*Diseños para la rehabilitación de la Planta de Tratamiento
de Aguas Residuales de la Universidad Autónoma Santo
Domingo - Recinto Santiago y Sabana Yegua*

Revisión de propuestas y planos de la contraparte

Diagrama de flujo del proceso existente en la PTAR UASB

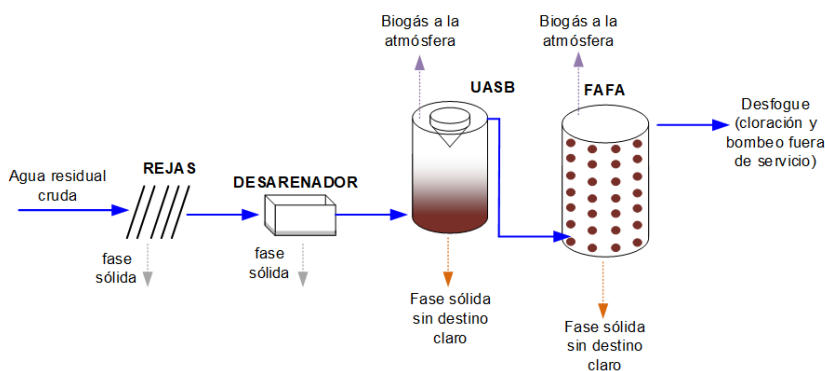
Actualmente no existe un destino claro para el efluente tratado (algunos elementos están fuera de servicio). Posiblemente, como parte del diseño original, se previó el desfogue del agua tratada

mediante bombeo; sin embargo, la ausencia de estos equipos resulta en que el efluente rebose de la planta de tratamiento por el terreno hasta llegar la cañada próxima. Adicionalmente, el sistema no posee un sistema de descarte de lodo de los procesos biológicos (reactor UASB y Filtro Anaeróbico de Flujo Ascendente, FAFA), ni un proceso de tratamiento (deshidratación de este subproducto). Por último, el biogás generado es liberado a la atmósfera, práctica nociva para el ambiente, pues el biogás es rico en metano (CH₄), el cual tiene un impacto de calentamiento global de hasta 28 veces el del CO₂. Estos elementos serán revisados en detalle en esta evaluación.

Diagrama de procesos propuesto para el sistema de tratamiento de aguas residuales de la UASD- Recinto Santiago

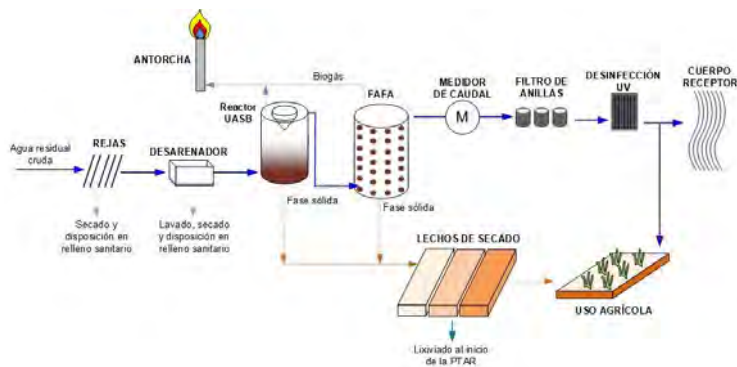
Como se mencionó en las secciones anteriores, el sistema recuperado (UASB+FAFA) no cumpliría con los límites de vertido a cuerpo hídrico receptor establecidos en la reglamentación dominicana (Coliformes fecales) y puede cumplir con los límites de materia orgánica si es diseñado

y operado de forma correcta. Sin embargo, el proyecto tiene un gran potencial para que el tipo de disposición final del agua sea el reúso por irrigación, como lo propone la contraparte.

Puntos de medición para perfil hidráulico de sección final de la tubería de conducción hacia la planta

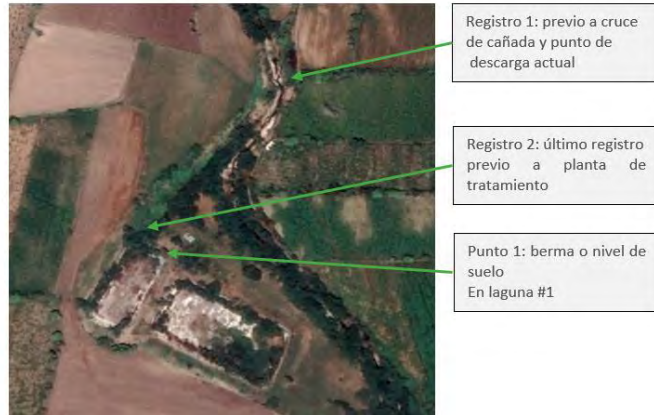
Como parte de las mejoras realizadas por la contraparte en el sistema de tratamiento, se corroboró que se han realizado inversiones en el alcantarillado del poblado de Sabana Yegua y la tubería de conducción por gravedad desde el pueblo hasta el emplazamiento de la planta de tratamiento.

De acuerdo con las medidas realizadas la tubería de llegada al sistema de tratamiento tiene una cota 1.44 metros **por debajo** del nivel de suelo alrededor de la laguna #1. La revisión de la documentación enviada por la contraparte en el plano de la propuesta de mejoramiento se indica que la cota de llega del alcantarillado es 0.78 m por debajo del nivel de suelo de laguna #1. Esta situación se considera relevante, ya que ocasiona varias posibles situaciones:

1. Imposibilita la construcción de un tratamiento preliminar (rejillas y desarenador) en la entrada de la PTAR, a menos que se modifiquen las alturas útiles de cada laguna.
2. Prescindir del tratamiento preliminar y que la tubería de conducción trabaje a sección llena, con los problemas operativos que eso conlleva (sedimentación de arenas, obstrucción frecuente).
3. Reubicación del punto de tratamiento preliminar y/o instalación de sistema de elevación a pie de planta (cárcamo de bombeo).
